43F-11-012

不具合連絡書

415CPB-090-50F / 0.4mmB-B CN PLUG CONTACT

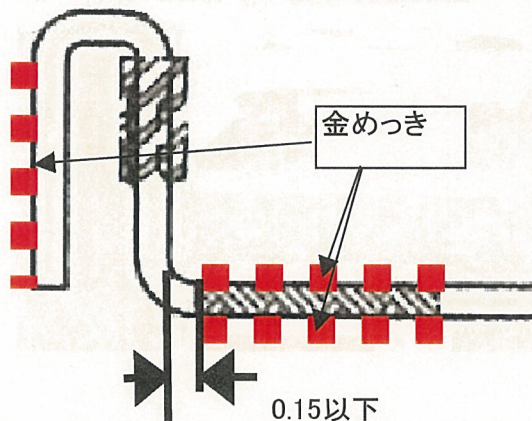
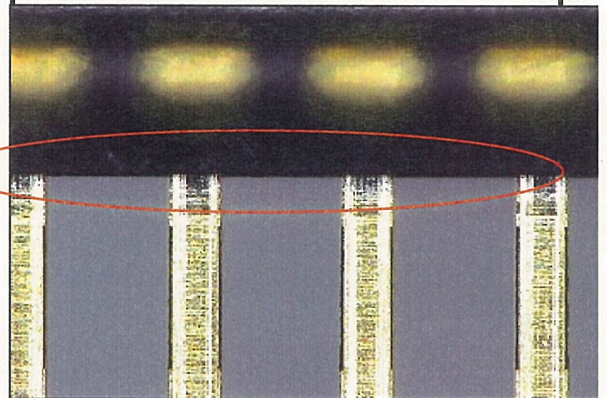
めっきエリア不良 0.15以下のところ0.21有り

品質異常改善通知書発行
